**Comunicazione Modifica Non  
Sostanziale ai sensi dell'Art. 29-  
nonies del D.Lgs 152/2006**

**Basell Poliolefine Italia S.r.l. - Stabilimento di Brindisi**

Aprile 2012

Figura 2.1 Planimetria modifica Area 11

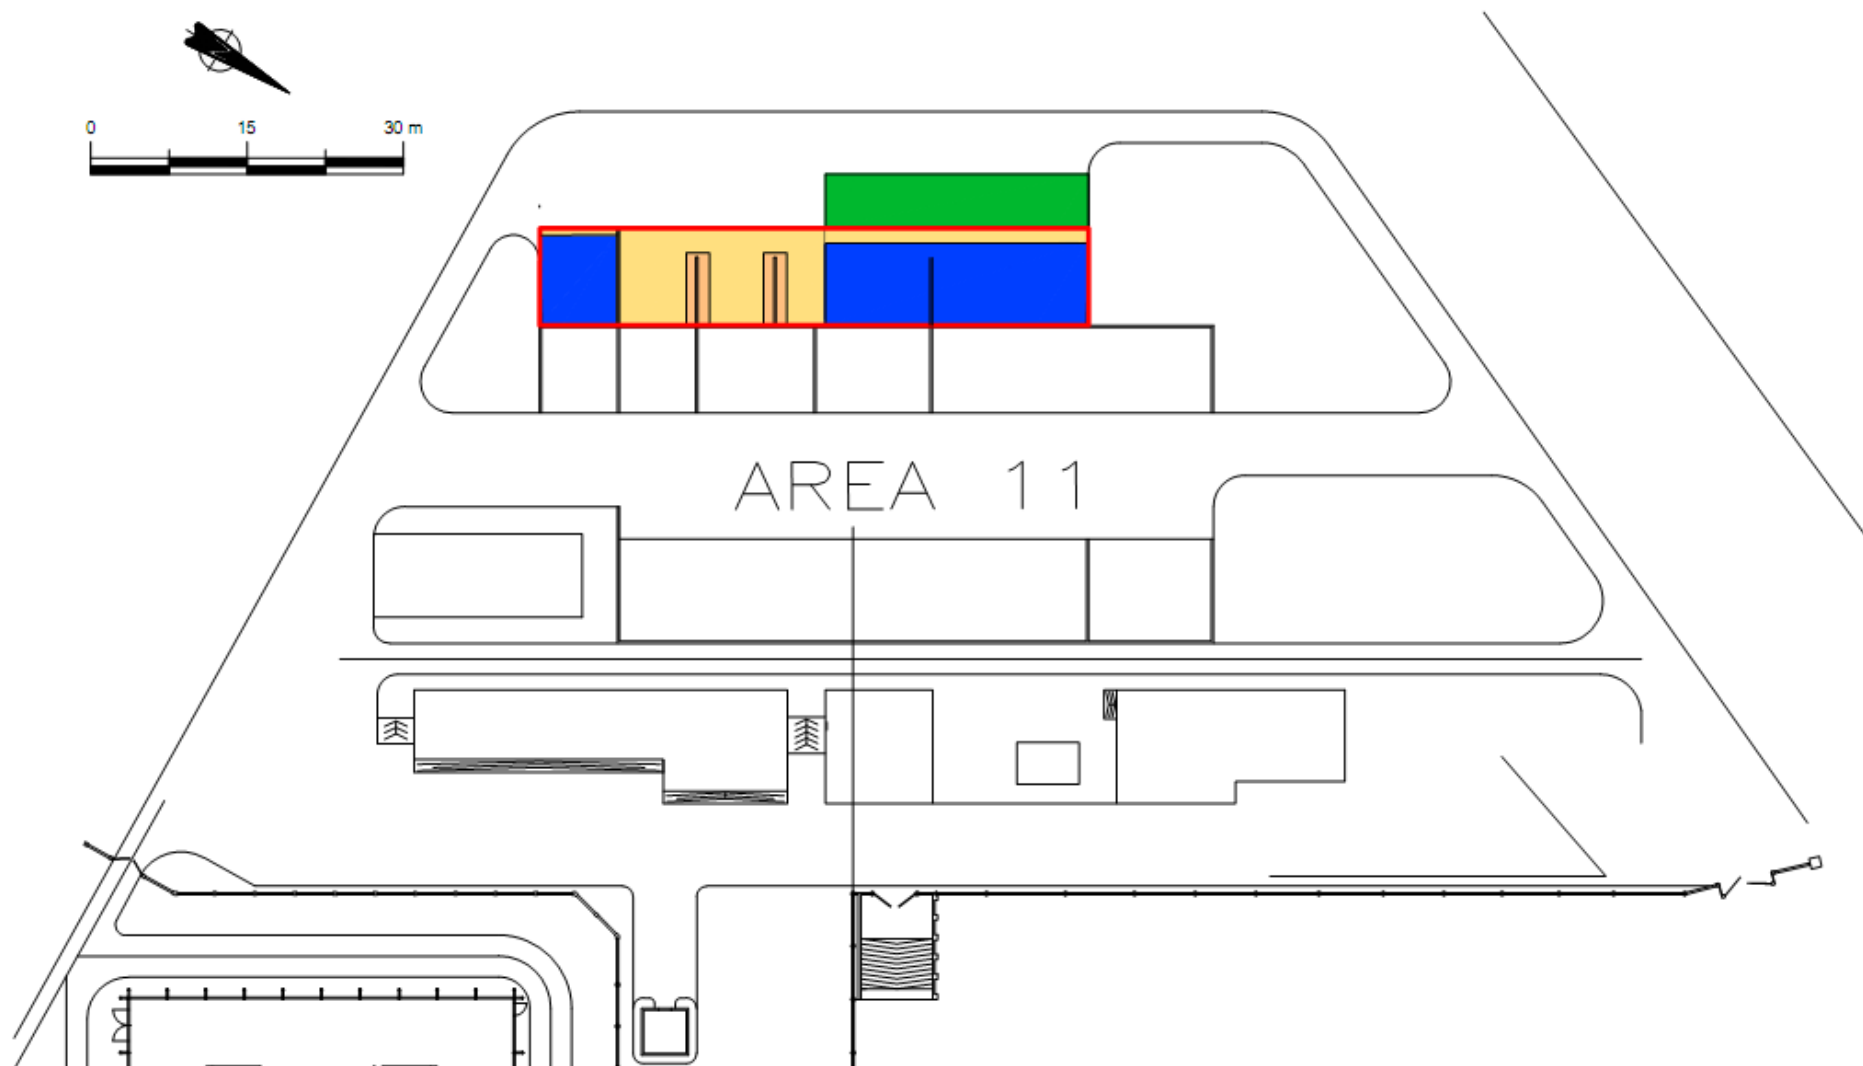
In accordo a quanto previsto dall'autorizzazione integrata ambientale dello stabilimento Basell di Brindisi, la sezione dell'Area 11 destinata al deposito temporaneo dei rifiuti sarà sottoposta ad un intervento di miglioramento della copertura di alcune zone esistenti e di ripristino di altre (zone colorate in azzurro nella Figura 2.1). La pavimentazione verrà ripristinata con una migliore pendenza verso il cunicolo delle acque reflue di processo (vedi zona bordata di rosso nella Figura 2.1 sottostante la zona in blu).

L'area antistante alla zona di carico e scarico dei rifiuti, sarà migliorata realizzando un pavimento di cemento con trattamento di resinatura (zona colorata in verde nella Figura 2.1).

Infine, due delle attuali pareti dell'Area 11 verranno abbattute (zone in colore arancio in Figura 2.1).
